**INFORME  
AUDITORÍA TÉCNICA  
LM-AT-135-10**

**INFORME SOBRE LA EJECUCIÓN Y CALIDAD  
DE LAS OBRAS PARA EL PROYECTO:  
Conservación Vial de la Red Vial Nacional con Superficie en  
Tierra y Lastre,  
Zona 3-1 B, Línea N°22, Ruta Nacional N° 604.**

**Licitación Pública No. 2007LN-000004-CV**

**OCTUBRE 2010**

**Figura N° 3:** Acceso oficial Villa Bruselas  
(Según Planificación Sectorial del MOPT).

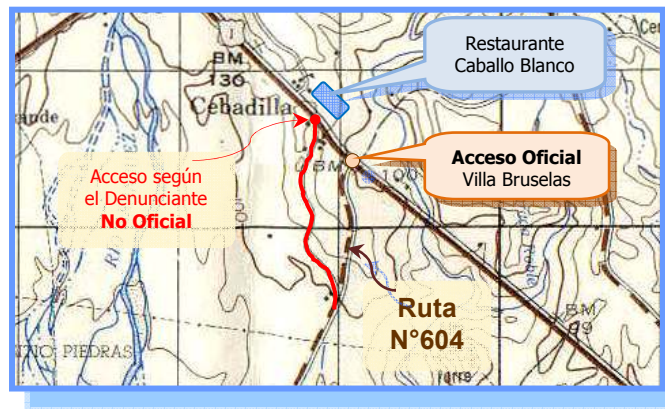
Esta Unidad de Auditoría, mediante el oficio LM-AT-100-2010, de fecha 21 de junio del 2010, solicitó a Planificación Sectorial del Ministerio de Obras Públicas y Transporte, MOPT, la definición geométrica oficial de la Ruta Nacional N°604, con identificación de coordenadas de manera tal que permita establecer el punto de partida correspondiente.

En respuesta a ello, Planificación Sectorial del MOPT, mediante el oficio MT-2010-187, de fecha 29 de junio del 2010, suscrito por la Lic. Sayira Dávila Sácida, aclara que la carretera inicia en la Ruta Nacional N°1 (Ver Figura N°3), en el caserío conocido como Villa Bruselas, con coordenadas Lambert 230,436 y 449,092. Por lo tanto, se concluye que al Sr. Oreamuno no le asiste la razón, al decir que la ruta inicia frente al Restaurante Caballo Blanco.

- 3.1 De conformidad con la información aportada por Planificación Sectorial del MOPT, la Ruta Nacional N°604 inicia en Villa Bruselas y termina en Cuatro Cruces, ambos sobre la Ruta Nacional N°1, y no al frente del Restaurante Caballo Blanco, tal y como lo manifiesta el denunciante.

**Figura N° 4:** Estimación de Pago N°4 (Diciembre del 2008)  
Informe de Autocontrol ITP-750-08  
Rangos de Índice Plástico diferentes del Cartel de Licitación.

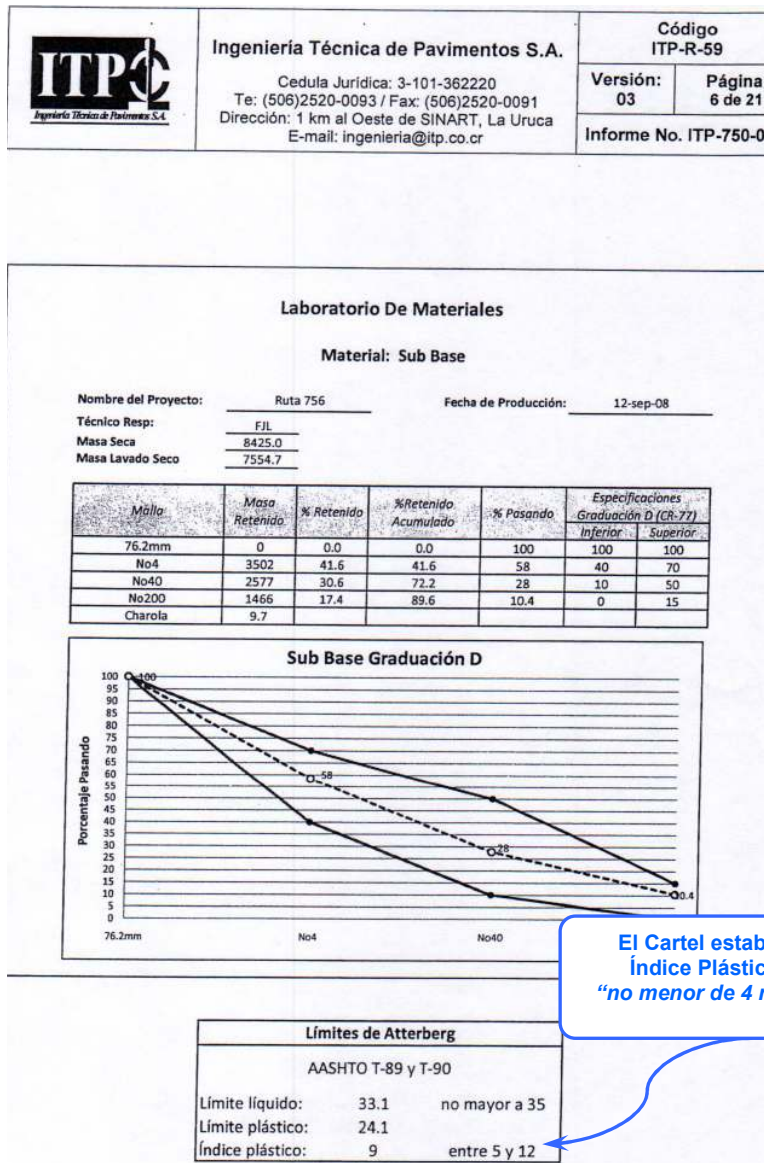
***Hallazgo N°2: El Contratista consideró rangos de especificaciones, para algunos de los parámetros de evaluación de calidad, diferentes de los que estipula el Cartel de Licitación.***

Para los rangos de las especificaciones técnicas para el ítem *M 34(A)2 Material para relastrado y bacheo mecanizado*, se detecta que en los Informes de Autocontrol, el Contratista considera erróneamente lo siguiente:

- a) Para el Índice Plástico (IP), conceptualiza que éste debe ser “No menor de 4 ni mayor de 12”, mientras que el Cartel de Licitación en el Capítulo II, estipula que:

*“... El material deberá cumplir con un índice plástico (IP) mayor que 5 (cinco) y menor que 12 (doce), determinado por el método AASHTO T-90....”*

- b) Para la Capacidad de soporte (CBR), considera que su valor debe ser “Mayor a 30”, cuando el Cartel de Licitación en Capítulo III, Especificaciones Especiales, demanda lo siguiente:

“...Además, el material deberá cumplir con un CBR ≥ 20 (veinte) % al 95 (noventa y cinco) % de compactación...”

Ante tales situaciones, eventualmente el CONAVI podría aceptar obras con materiales que no cumplen con las especificaciones contractuales.

**Figura N° 5:** Estimación de Pago N°4 (Diciembre del 2008)  
Informe de Autocontrol ITP-750-08  
Ensayo de granulometría de material de lastre.

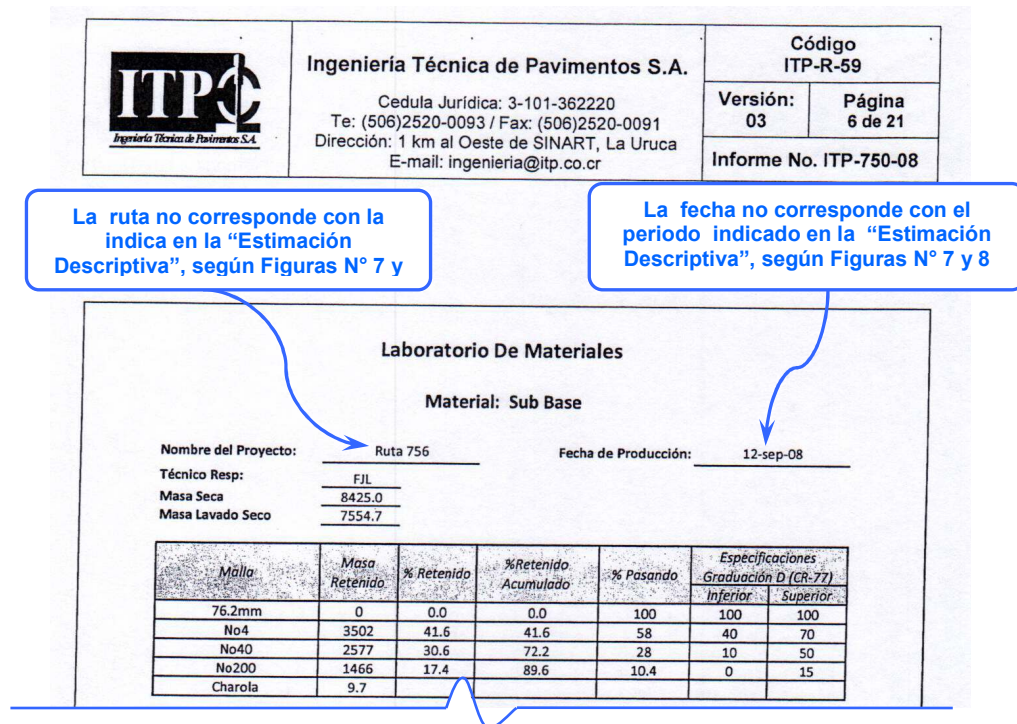
**Hallazgo N°3: Incongruencia entre la información del muestreo del material de lastre colocado para bacheo mecanizado y la indicada en la estimación de pago de obra.**

Revisando los informes de Autocontrol correspondientes a las Estimaciones de Pago de Obra N°3 y 4, se identifican las siguientes incongruencias:

- a) **Estimación de Pago N° 4:** tal y como se muestra en las Figura N°5 y 6, el informe de Autocontrol de Calidad ITP-750-08, indica que los trabajos se realizaron en la Ruta Nacional N° 756 y durante el mes de septiembre del 2008. No obstante, esa misma estimación pero en el apartado de la “Descriptiva”, según se muestra en las Figuras N°7 y 8, detalla que las obras se realizaron más bien en la Ruta Nacional N° 604 y durante el periodo que va del 03 al 19 de Diciembre del 2008, por lo que no hay consistencia en la información.

La ruta evaluada no corresponde con la indica en la "Estimación Descriptiva", según Figuras N° 7 y 8

La fecha de evaluación no corresponde con periodo indicado en la "Estimación Descriptiva", según Figuras N° 7 y 8

Figura N° 9: Sección Típica Transversal de Calle.

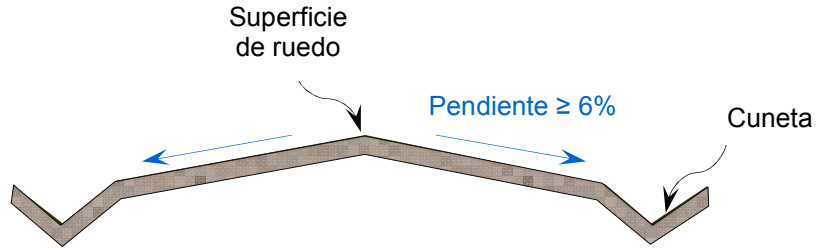
La superficie de calzada requiere condiciones tales que permitan que el agua se desplace fuera del camino de forma controlada y rápida, con el fin de evitar estancamiento de agua y erosión en la superficie de ruedo. Para ello el Cartel de Licitación exige que la pendiente de la superficie no sea menor del 6%, tal y como se muestra en la siguiente figura:

**Fotografías N°14.** Estación 0+200 y 0+400, superficie de ruedo con bombeo inadecuado, sin definición de cunetas y material con sobre-tamaño granulométrico.  
(Fecha de fotografías 08-Junio-2010)

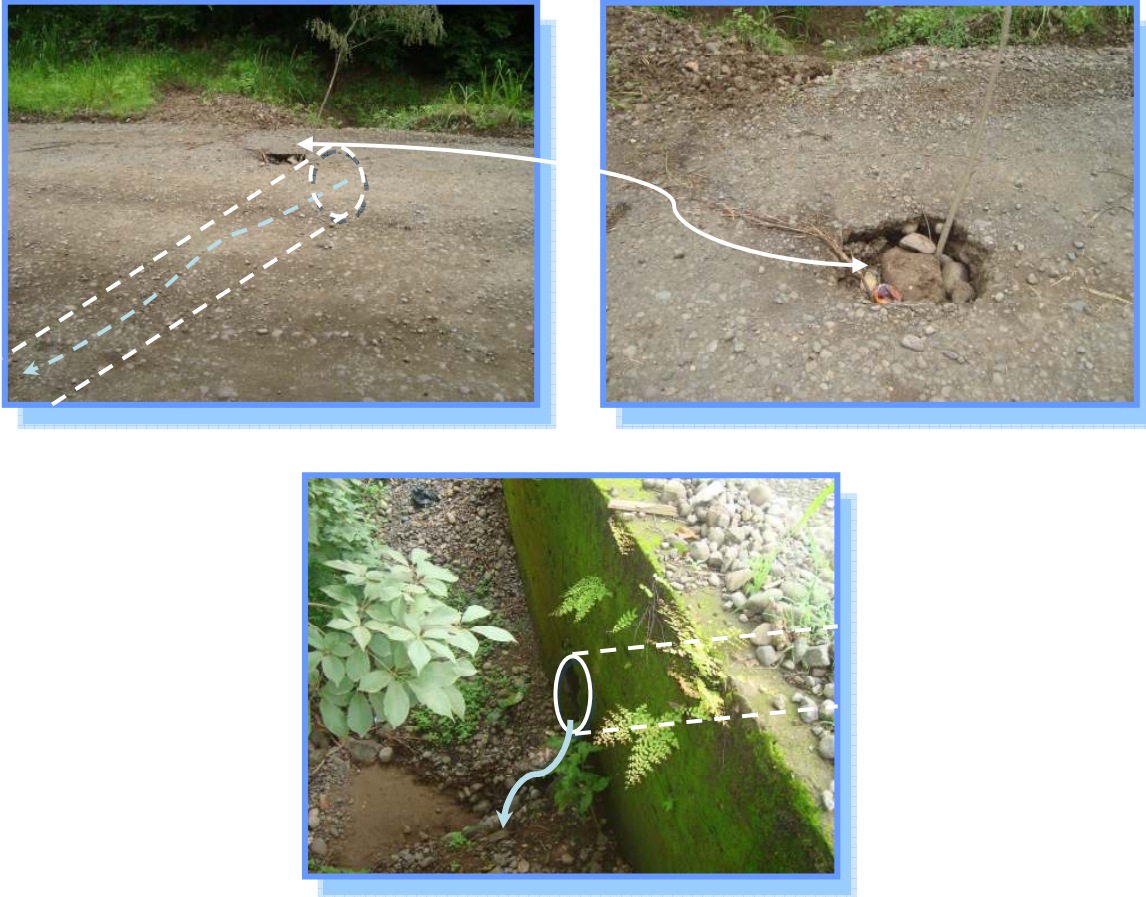
***Hallazgo N°8: La pendiente de la sección transversal (bombeo) y las condiciones de las cunetas, resultan inadecuadas respecto de la especificación contractual.***

Al respecto, no obstante que el Contratista había realizado actividades de conformación de calzada en enero, febrero, marzo, abril e incluso recientemente, en mayo del 2010. Durante la visita de Junio y Octubre del 2010, el Equipo Auditor determinó lo siguiente:

**Figura N°10:** Esquema de cuneta de seguridad.

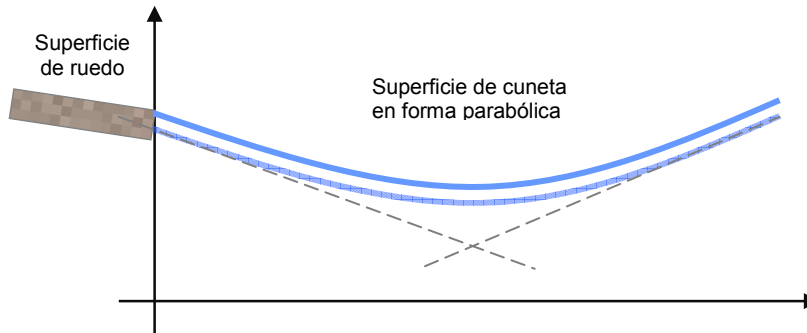
- 4.2 En relación con el sistema de drenajes superficial, se recomienda considerar la práctica seguida por el Programa de Rehabilitación Red Vial Cantonal MOPT-KfW, en su manual "*Conservación de Caminos Un Modelo Participativo*", en el Capítulo 6, *Técnicas de Rehabilitación Vial*, en el apartado de *Cunetas y Contracunetas*. En dicho documento se establece, que la pendiente longitudinal de cunetas sin revestir no sea mayor al 5%, de lo contrario se requerirán obras de quiebra-gradientes. Además, establece que en zonas donde llueve mucho, el área hidráulica de las cunetas debe ser al menos de 0.18 m<sup>2</sup>, que correspondería a una cuneta triangular de 60 cm de ancho por 60 cm de alto (fondo). Lo anterior, al margen de que se recomienda evaluar la necesidad real de la capacidad hidráulicas que deben tener las cunetas, según sea la ruta y las condiciones hidrológicas de la zona.

No obstante, respecto de esa geometría y en virtud de que la buena práctica internacional sostiene que cunetas triangulares con más de 15 cm de profundidad se consideran peligrosas desde el punto de vista de seguridad vial, se recomienda utilizar en esos casos la cuneta de seguridad, calificada como segura independientemente de su profundidad, según lo establece el Ministerio de Fomento de España en el documento *Instrucción de Carreteras, Norma 5.2-IC "Drenaje superficial"*. Esta cuneta se caracteriza por tener una sección transversal parabólica, tal y como se muestra en la siguiente figura, cuyas dimensiones obedecen las especificaciones de diseño que indica dicha norma.
